寄件者: 陳灝然 [REDACTED]
寄件日期: 2026年09月09日星期三 9:13
收件者: tpbpd/PLAND
副本: Athena Pui Yin LAI/PLAND
主旨: A/YL-KTS/1136補充資料
附件: 場地設計圖..pdf; 緩衝區位置.pdf

就上述檔案，現提交補充資料以回應部門意見。

場地設計圖

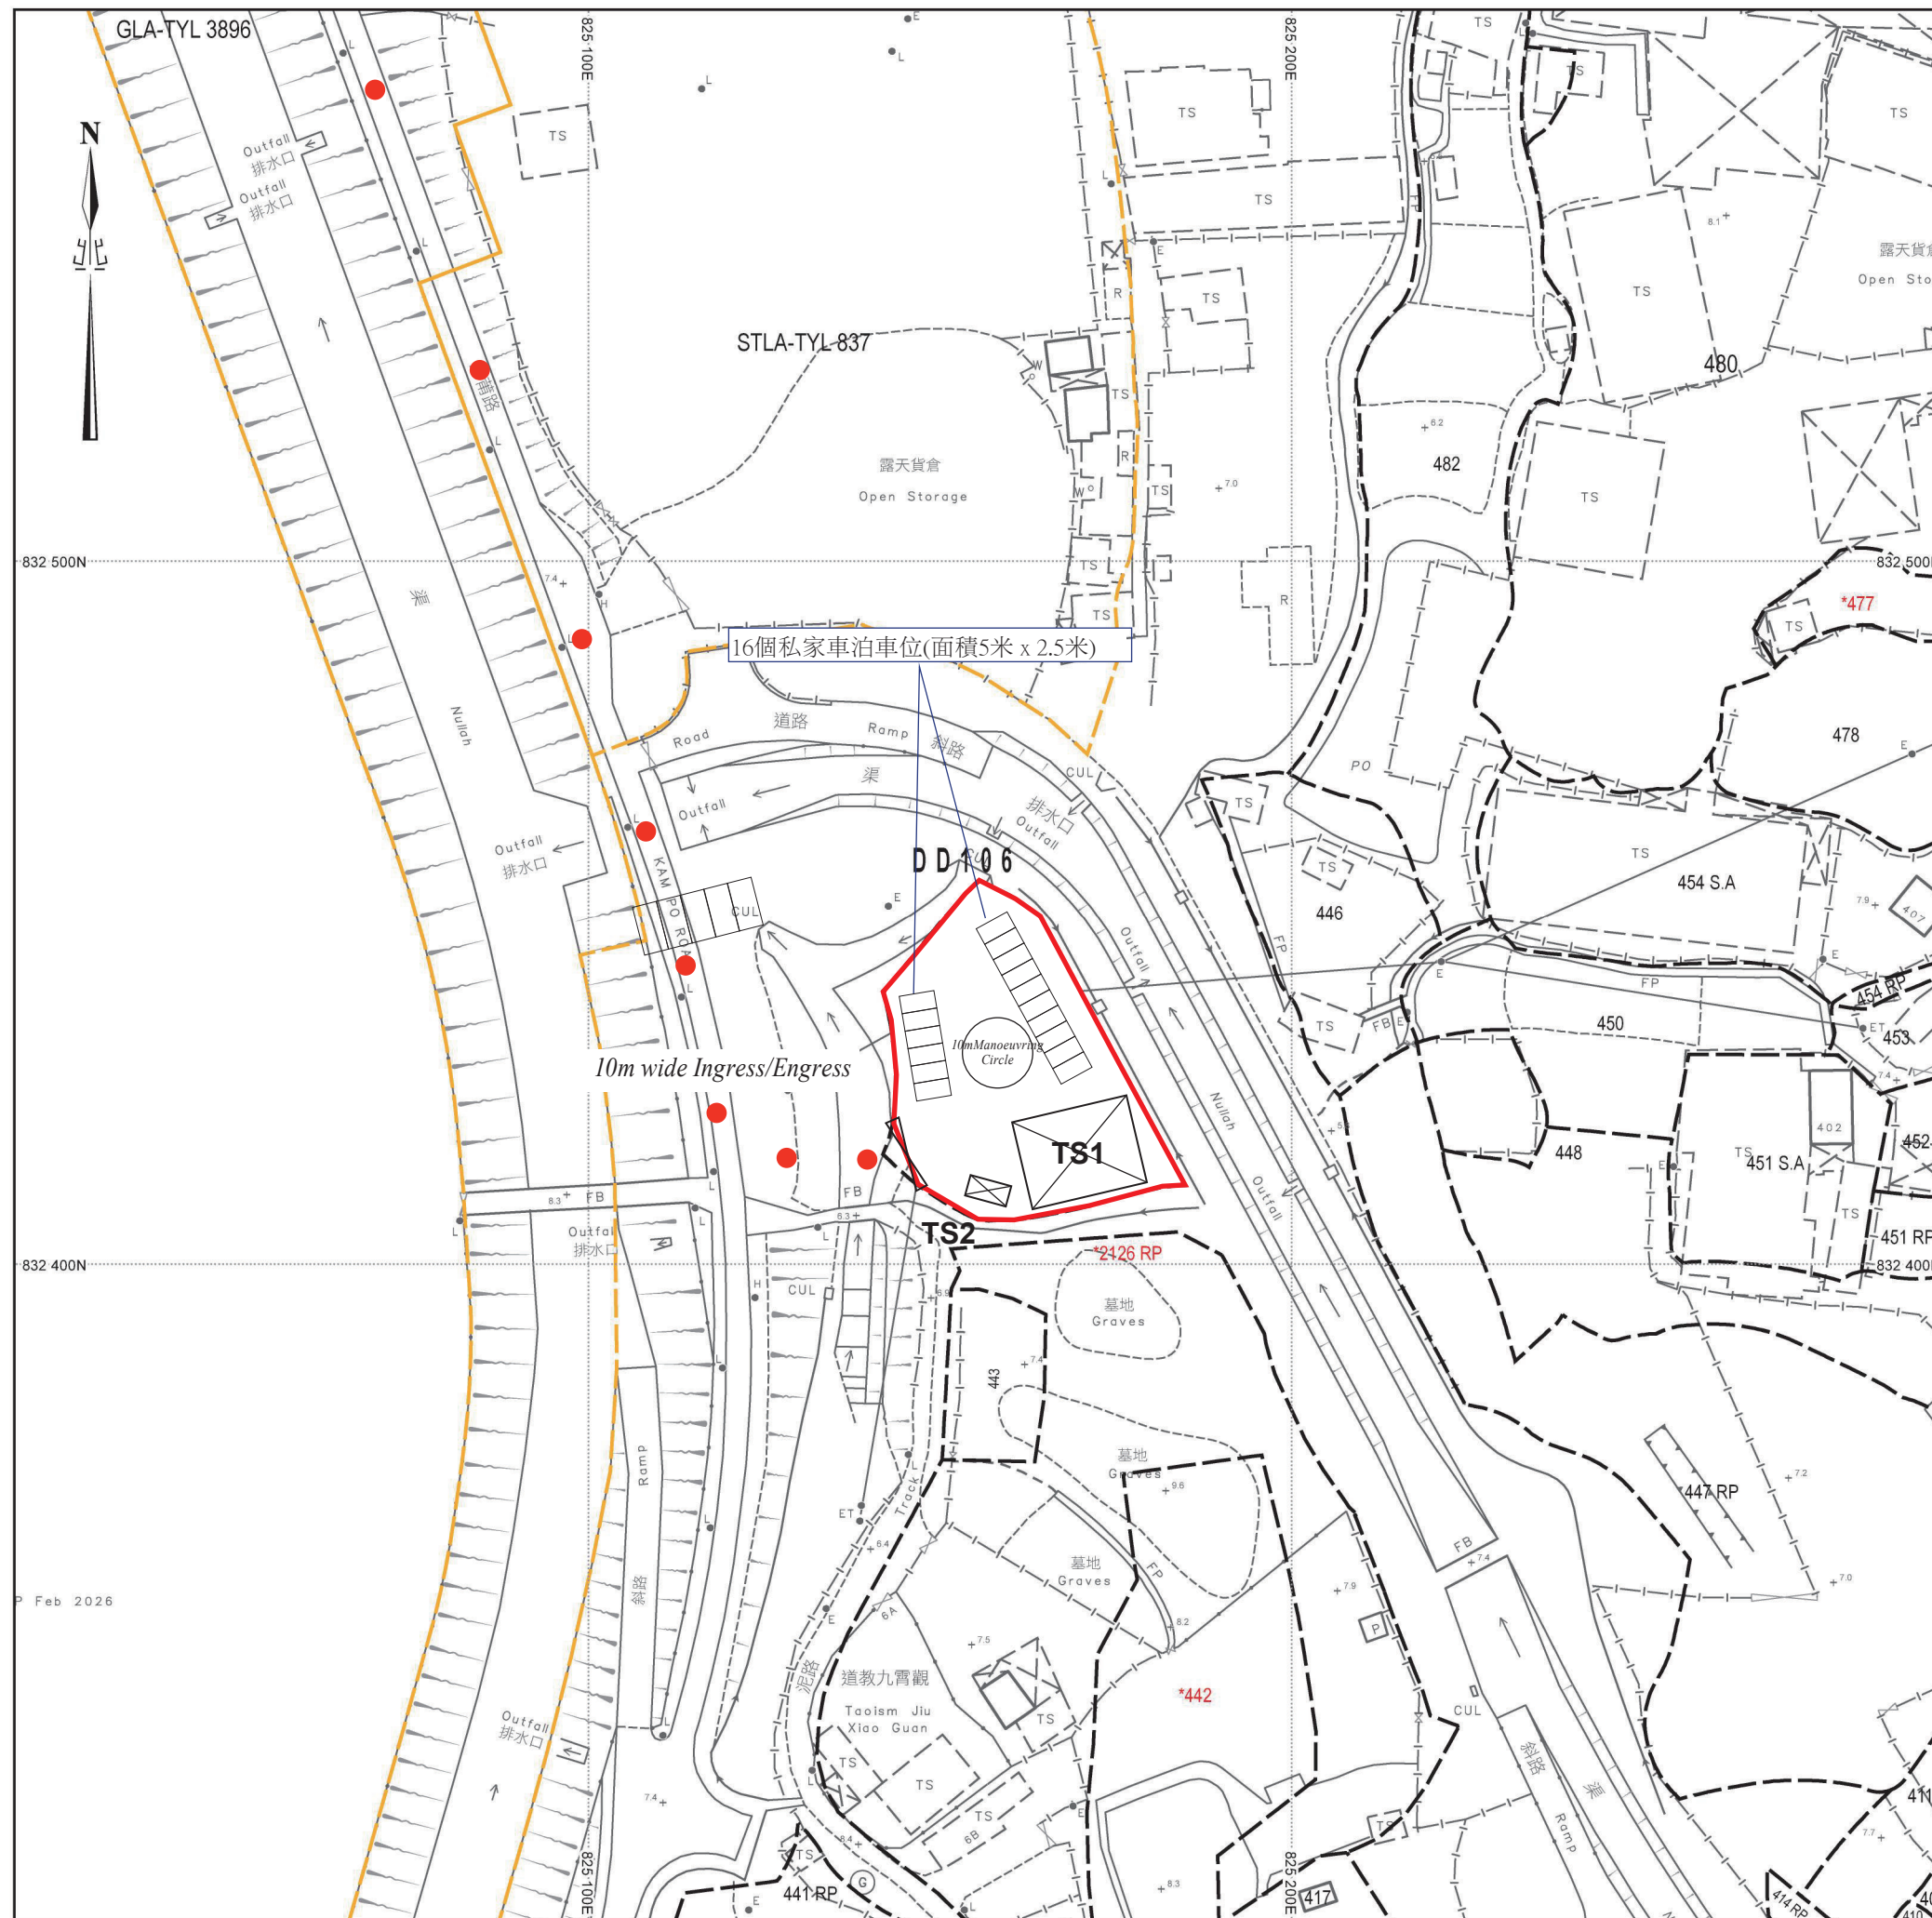
漁農自然護理署

渠務署

附件為已修訂的場地設計圖及緩衝區位置圖，有關發展如泊車位及構築物位置與涉事水道之間設有 3 米以上的緩衝區。

附件為已修訂的場地設計圖及緩衝區位置圖，有關發展如泊車位及構築物位置與涉事水道之間設有 3 米以上的緩衝區。申請人已得悉有關渠務署的意見，希望有關建議能納入附帶條件。
